**AGGIORNAMENTO PRODOTTO**

**Nuove teste per filtri spin-on**

**serie FA-1-10/11**

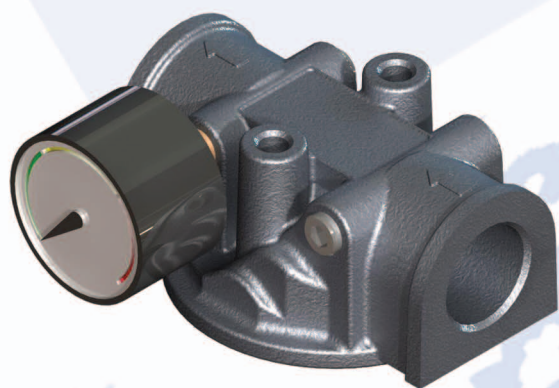
Conessioni IN/OUT	Connessione cartuccia	Fori di fissaggio
3/4" BSP	3/4" BSP	M8
1" BSP		
3/4" NPT	1"-12 UNF	1/4"-20 UNC
1" NPT		
1"1/16-12 UNF

**serie FA-1-20/21**

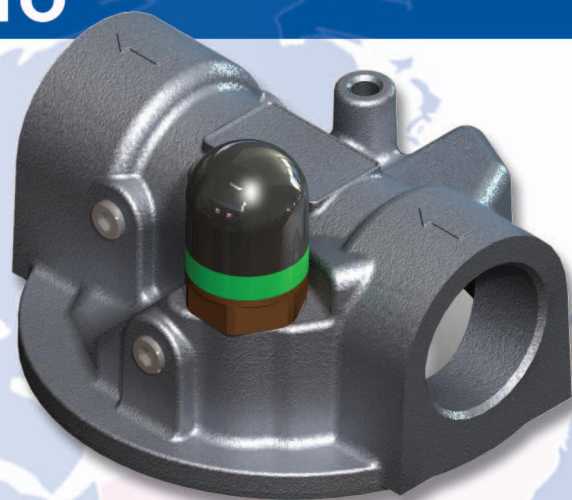
Conessioni IN/OUT	Connessione cartuccia	Fori di fissaggio
1"1/4 BSP	1"1/4 BSP 1"1/2-16 UNF	M8
1"1/4 NPT		5/16"-18-UNC-2B
1"5/8-12-UNF
